Politechnika Warszawska

ZP.RB.SE.3.2021 L.dz.: DZP.261.3.2021

Dotyczy postępowania o zamówienie publiczne prowadzonego w *trybie podstawowym bez negocjacji* na: **Wykonanie robót remontowych elewacji budynku mieszkalnego Politechniki Warszawskiej w Warszawie przy ulicy Lwowskiej 7, nr postępowania: ZP.RB.SE.3.2021.**

Pytania dotyczą : rys. 24. „DETAL WYKONANIA IZOLACJI BALKONÓW ZLOKALIZOWANYCH OD STRONY POŁUDNIOWEJ – PROJEKT”

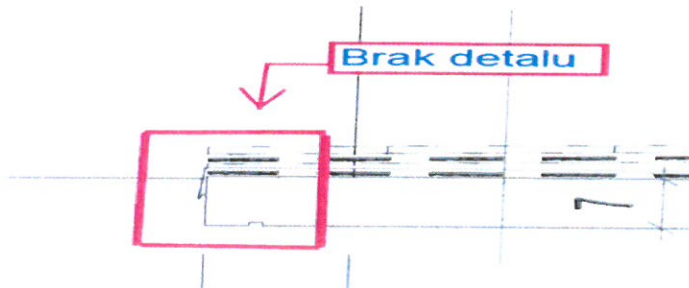
W dokumentacji określono 2 % procentowy spadek szlichty. Proszę o informację jaka została przyjęta maksymalna lub minimalna grubość szlichty jest to niezbędna dana wyjściowa do wykonania projektowanego spadku – brak w dokumentacji.

W projekcie znajduje się zapis „Wylewka spadkowa o profilowanych spadkach 2% w kierunku do krawędzi obróbek blacharskich” w związku z powyższym proszę o potwierdzenie, że spadek należy wykonać jako kopertowy, ze spadkiem w kierunku do krawędzi obróbek, a tym samym o uzupełnienie dokumentacji w zakresie układu spadków.

Przedstawiony rysunek nie określa wymiarów (poziomych i pionowych obróbki blacharskiej, minimalnego zaktadu izolacji na obróbce blacharskiej, ewentualnego wykończenia czoła balkonu nad obróbką, itp. Prosimy o uzupełnienie danych w postaci detalu.

Przedstawiony rysunek układu warstw posadzkowych nie określa wysokości wywinięcia izolacji z płyty balkonowej na ścianę – prosimy o uzupełnienie danych.

W Dokumentacji nie zamieszczono przekroju płyty balkonowej w miejscu drzwi balkonowych i niewiadome jest czy Projektant w swoich założeniach miał na myśli stopień/próg przed drzwiami balkonowymi (na szerokości ościeża), czy też nie. Prosimy o informację w tym zakresie (detal)

3. Minimalna grubość szlichty – 4 cm

4. Spadek wylewek balkonów zaprojektowano jako prosty od drzwi do krawędzi. Nie przewiduje się spadków kopertowych.

5. Przykrycie obróbką blacharską krawędzi płyty balkonowej na głębokość co najmniej 15 cm, wysunięcie kapinosy poza lico płyty – 3 cm.

6. Wysokość wywinięcia – 15 cm

7. Projektant nie przewiduje wykonywania progu przy drzwiach balkonowych

Pytania dotyczą : rys. 25. „DETAL WYKONANIA IZOLACJI BALKONÓW ZLOKALIZOWANYCH OD STRONY ZACHODNIEJ – PROJEKT”

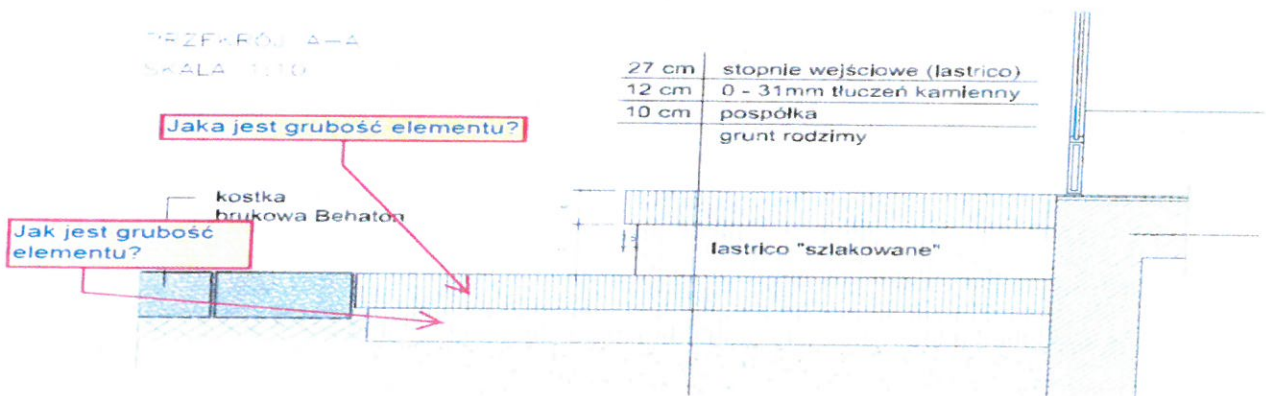
Dokumentacja nie zawiera informacji dotyczącej mocowania balustrady do płyty balkonu – prosimy o uzupełnienie. W przypadku mocowania balustrady do górnej powierzchni płyty balkonowej (co wynika ze schematu) prosimy o wydanie detalu w jaki sposób Projektant przewiduje uszczelnienie przejścia słupka/stopki balustrady, który przechodzi przez wszystkie warstwy wykończeniowe.

W Dokumentacji nie zamieszczono przekroju płyty balkonowej w miejscu drzwi balkonowych i niewiadome jest czy Projektant w swoich założeniach miał na myśli stopień/próg przed drzwiami balkonowymi (na szerokości ościeża), czy też nie. Prosimy o informację w tym zakresie (detal)

8. Uszczelnienie połączenie słupka z płytą balkonową oraz warstwami wierzchnimi wykonać za pomocą wodoszczelnej zawiesziny iniekcyjnej.

13. Jak w odpowiedzi pkt 7

Pytania dotyczą rys. 26. „DETAL STOPNI PROWADZĄCYCH DO KL. SCHODOWEJ OD STRONY ZACHODNIEJ – PROJEKT”

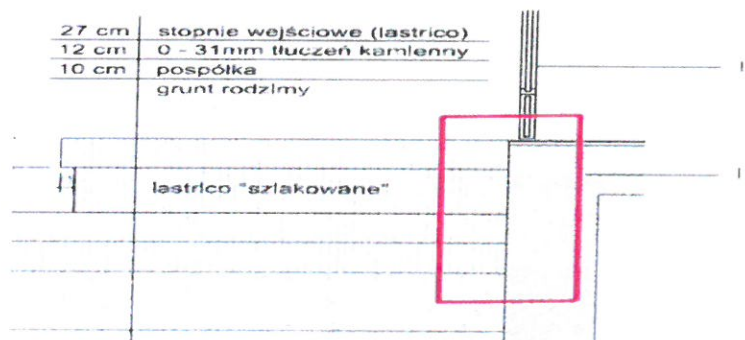
Na przekroju A-A podana jest łączna grubość lastrico = 27cm, nie podano wymiarów dla poszczególnych warstw Prosimy o uzupełnienie wymiarów w przekroju.

Z rysunku nr 26 nieznane są takie kwestie jak:

- czy Projektant założył dylatację na styku schodów z budynkiem, jeżeli tak to jakiej grubości?
- czy schody zaprojektowane na tej samym poziomie co klatka schodowa? (brak rzędnych wysokościowych)

Prosimy o uzupełnienie danych w postaci detalu dla styku schody-budynek.

Dokumentacja nie zawiera informacji w zakresie zbrojenia schodów w związku z czym proszę o potwierdzenie, że Projektant zakłada wykonanie schodów bez żadnego zbrojenia. Zwracamy uwagę, że projektowane posadowienie może powodować wysadzanie schodów w okresie zimowym.

Proszę o potwierdzenie, że zgodnie z załączoną dokumentacją spadki na schodach (np. odprowadzające wodę opadową od budynku) nie są wymagane.

14. Grubości elementów po 6 cm

15. Oddylatowanie elementów powstanie samoczynnie podczas wykonywania nowych schodów. Projektant nie przewiduje wykonywania widocznej dylatacji. Dopuszcza się oddzielenie elementów poprzez wywinicie papy na wysokości

elementów betonowych. Lastrico wykonać na styk ze ścianą budynku. Poziom góry stopnia wykonać 1 cm poniżej poziomu posadzki na klatce budynku

16. Wykonanie zbrojenia schodów nie spowoduje braku wysadzania. Schody wykonane jako betonowe niezbrojone.

17. Na schodach wykonać minimalne spadki 0, 5%

Pytania dotyczą rys. 27. „DETAL STOPNI PROWADZĄCYCH DO PRZEŚWITU BRAMOWEGO OD STRONY ZACHODNIEJ – PROJEKT”

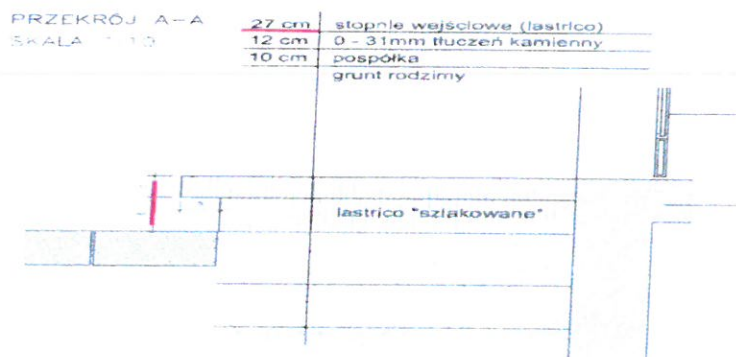
Z rysunku nr 27 nieznane jest czy Projektant założył dylatację na styku schodów z budynkiem, jeżeli tak to jakiej grubości?

Dokumentacja nie zawiera informacji w zakresie zbrojenia schodów w związku z czym proszę o potwierdzenie, że Projektant zakłada wykonanie schodów bez żadnego zbrojenia.

Proszę o potwierdzenie, że zgodnie z załączoną dokumentacją spadki na schodach (np. odprowadzające wodę opadową od budynku) nie są wymagane.

18. Jak w odpowiedzi pkt 15

19. Jak w odpowiedzi pkt 16

20. Jak w odpowiedzi pkt 17

Pytania dotyczą rys. 28. „DETAL SCHODÓW OD STRONY DZIEDZIŃCA WEWNĘTRZ. – PROJEKT”

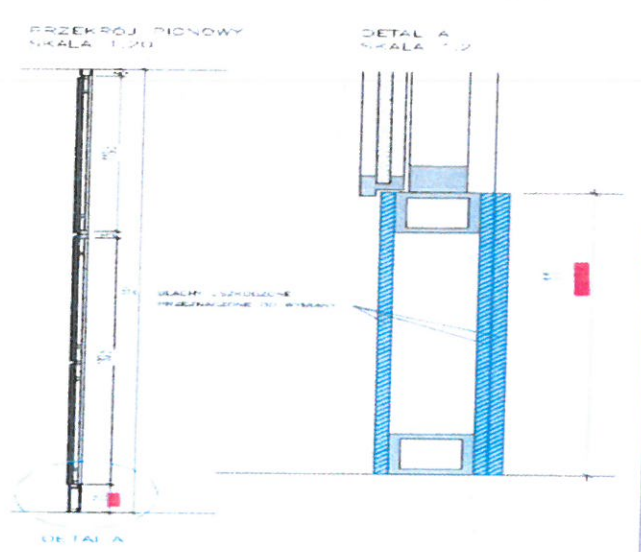
Zwracamy uwagę na różnice wymiarowe - prosimy o wpisanie zgodnych wymiarów (zaznaczono kolorem czerwonym)

Z rysunku nr 28 nieznane jest czy Projektant założył dylatację na styku schodów z budynkiem, jeżeli tak to jakiej grubości?

Proszę o potwierdzenie, że zgodnie z załączoną dokumentacją spadki na schodach nie są wymagane.

21. Na załączonym rysunku grubość sumaryczna schodów wynosi 13 cm.

22. Jak w odpowiedzi pkt 15

24. Jak w odpowiedzi pkt 17

Pytania dotyczą rys. 29. „DETAL BRAMY ZLOKALIZOWANEJ OD STRONY DZIEDZIŃCA WEWNĘTRZNEGO – PROJEKT”

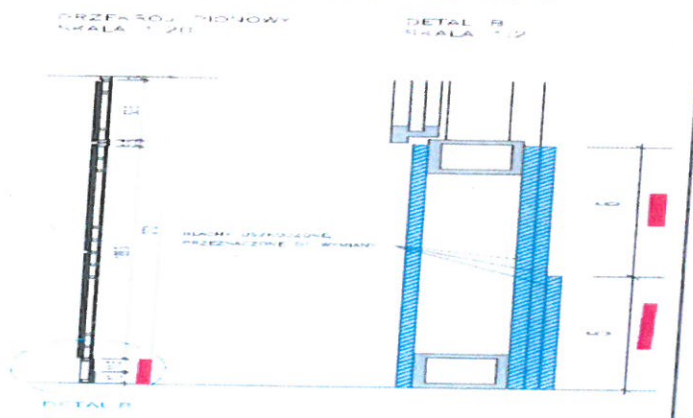
Zwracamy uwagę na różnice wymiarowe pomiędzy przekrojem pionowym, a detalem B - prosimy o wpisanie zgodnych wymiarów (zaznaczono kolorem czerwonym)

26. Detal B – wysokość blachy - 21,5 cm

Pytania dotyczą rys. 31. „SCHEMAT WYKONANIA PASA PODRYNNOWEGO I NADRYNNOWEGO Z BLACHY TYTANOWO-CYNK. - PROJEKT

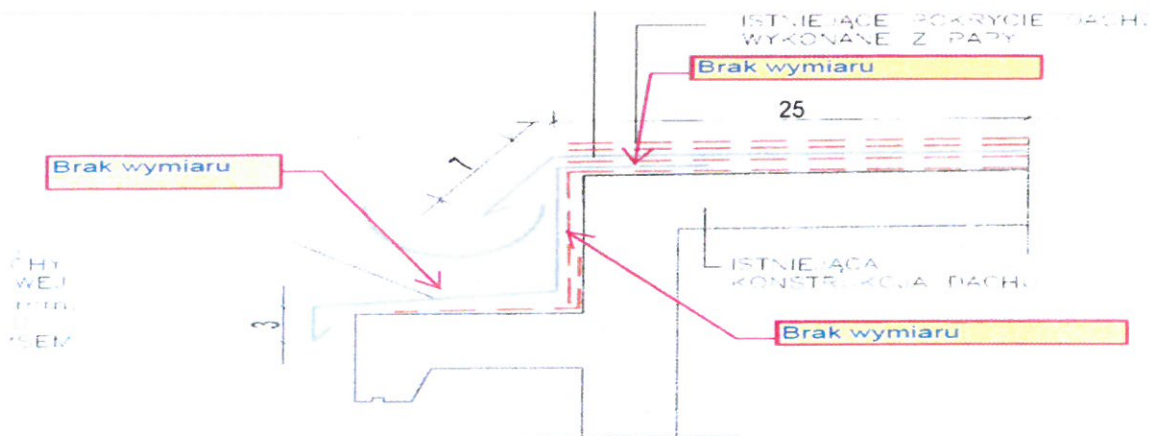
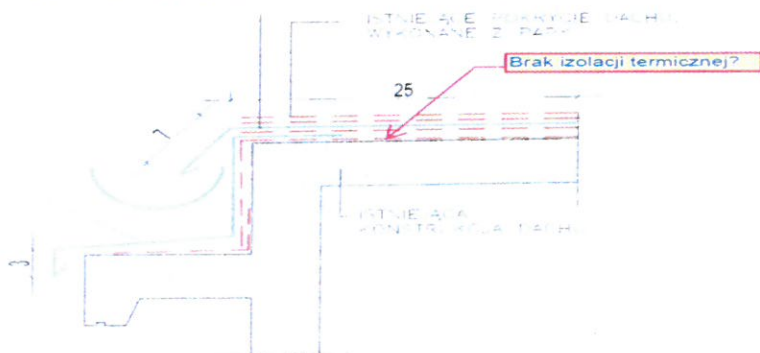
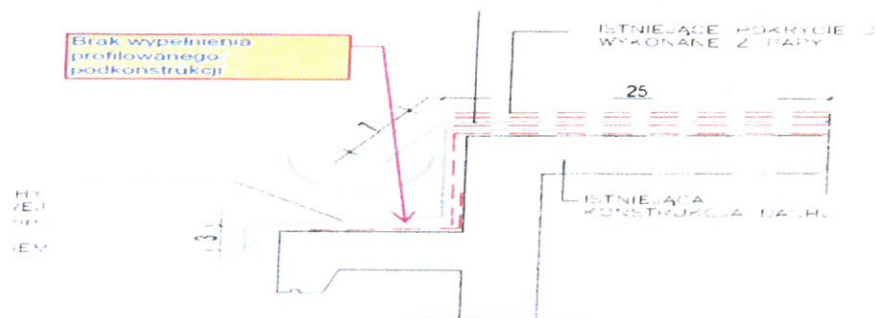
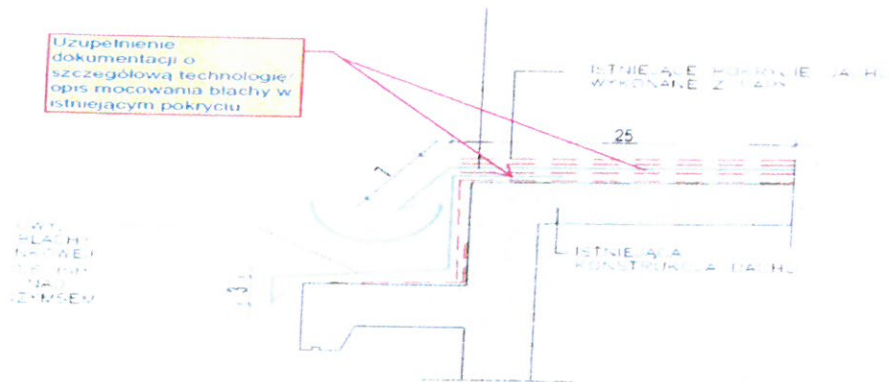
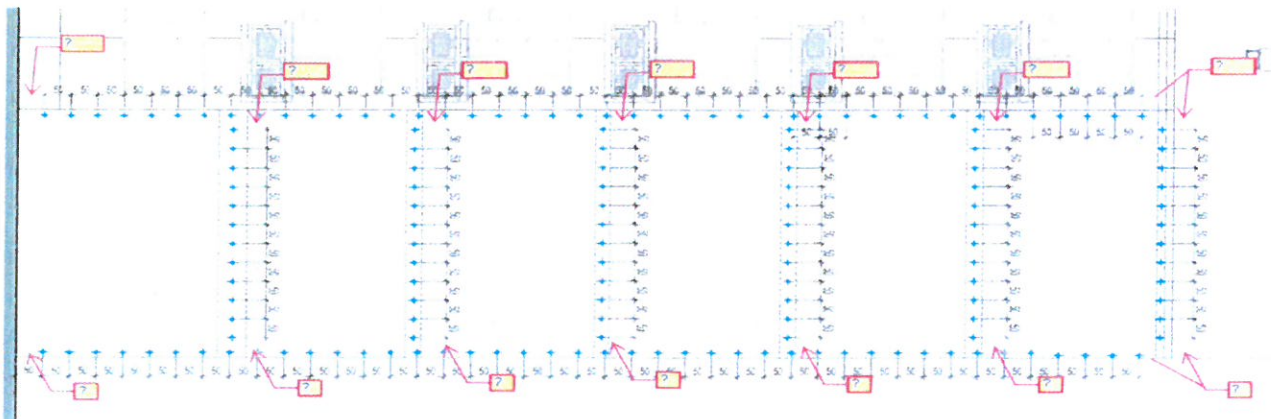
Z uwagi, że schemat nie zawiera podstawowych wymiarów prosimy o ich uzupełnienie w zakresie obróbki pasa podrynnowego

Na rysunku nie została wrysowana izolacja termiczna dachu.

W związku z powyższym proszę o potwierdzenie, że faktycznie pod istniejącą papą nie występuje żadna izolacja termiczna i papa ułożona jest bezpośrednio na stropie.

Na rysunku nie został wrysowana żadna podlewka/podkonstrukcja spadkowa na gzymsie w celu wyprofilowania spadku pasa podrynnowego. Proszę o potwierdzenie, że nie jest wymagane żadne profilowane wypełnienie na gzymsie, przez co pomiędzy gzymsem a blachą pozostaje pustka.

PROJEKTOWANY PAS NADRYNNOWY
Z BLACHY TYTANOWO-CYNKOWEJ
O ŚREDNOCI 0,65 mm
RAMONTOWANE POD ISTNIEJĄCYM
POKRYCIEM DACHU Z PĄPY.

Proszę o uzupełnienie dokumentacji o szczegółową technologię/opis wykonania pasa zarówno podrynnowego i nadrynnowego w istniejącym pokryciu dachu z papy. Powyższy opis wskazuje, że papa nie podlega wymianie.

Przy realizacji obróbek blacharskich w zakresie pasa podrynnowego i nadrynnowego projekt nie zakłada uzupełnienia wymiany istniejącej izolacji przeciwwodnej z papy – proszę o potwierdzenie, że nie ma konieczności wykonania tego typu prac.

27. Zamawiający odstępuje od wymiary pasa podrynnowego, nadrynnowego oraz rynien
